ETUDE ET MISE EN ŒUVRE D'UNE DECLARATION DE PROJET PORTANT MISE EN COMPATIBILITE DU PLU DE LA COMMUNE DELEGUEE D'EVRY SECTEUR BOIS SAUVAGE

Procès-verbal réunion d'examen conjoint PPA 23/01/2023

Proposition de modification de l'OAP Canal Europe pour mise en compatibilité du PLU

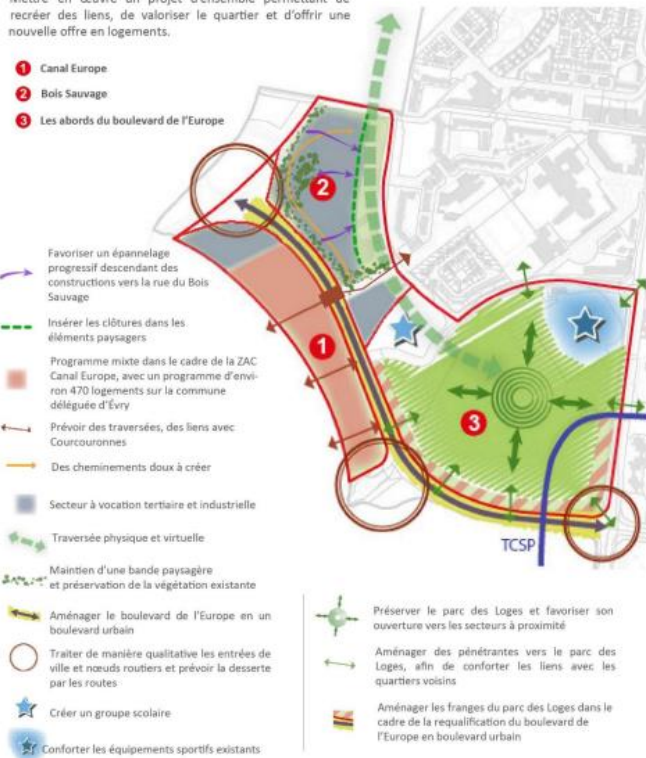
De façon générale, au regard de la configuration de l'échangeur, ce dernier reliant des routes de type voie rapide, la desserte du site du Bois Sauvage est à privilégier depuis la voirie communale.

Dans le schéma de l'OAP figure un carré marron qui n'apparaît pas dans la légende. Il n'est pas précisé dans la légende à quoi il correspond.

Une possibilité de desserte, depuis le boulevard de l'Écoute s'il pleut, est possible sous réserve d'un point d'échange suffisamment éloigné du carrefour entre la RD 91 et le Bd de l'Écoute s'il pleut, pour ne pas perturber son fonctionnement.

Les intentions de maillage viaire entre la RD91 et la rue du Bois sauvage nécessitent d'être précisées par la commune.

En effet, le schéma de principe qui figure p. 12 de la notice de présentation, fait apparaître un rectangle à l'intersection entre la RD 91 et un projet de voirie, qui semble figurer la réalisation d'un nouveau carrefour. Or, la signification du rectangle n'apparaît pas dans la légende du schéma de la p. 12. La nature de la traversée (« physique » ou « virtuelle » d'après la notice) mérite d'être précisée.

Cependant, le Département tient à souligner qu'une nouvelle connexion à la RD 91, « traversante » à cet endroit, semble délicate voire impossible à assurer au regard de la configuration actuelle des réseaux viaires (vitesse d'approche élevée depuis le réseau magistral RN 449, configuration en sortie de courbe avec un dénivelé et un manque de visibilité, ainsi que l'absence de zone de transition).

Aussi, l'avis du Département est défavorable pour un carrefour traversant à cet endroit.

Le Département préconise de s'appuyer sur le carrefour suivant (RD91 / boulevard de l'Écoute s'il pleut) où il existe une amorce sur la rive ouest de la RD (dans la perspective probable d'une desserte).

Le fonctionnement de ce carrefour et de la signalisation lumineuse tricolore serait à réétudier avec les nouvelles charges de trafic afin de vérifier l'impact sur la D91 et l'absence de remontées de file sur la RN 449.

La légende sera précisée et le rectangle marron supprimée pour lever tout doute concernant un éventuel carrefour. La commune insiste néanmoins sur la nécessité de mieux connecter les quartiers, et le projet pose l'opportunité de pacifier le périmètre et repenser les usages. La commune convient qu'il convient d'être plus discret sur ce principe de liaisons de part et d'autre, ne pas préciser la forme de franchissement.
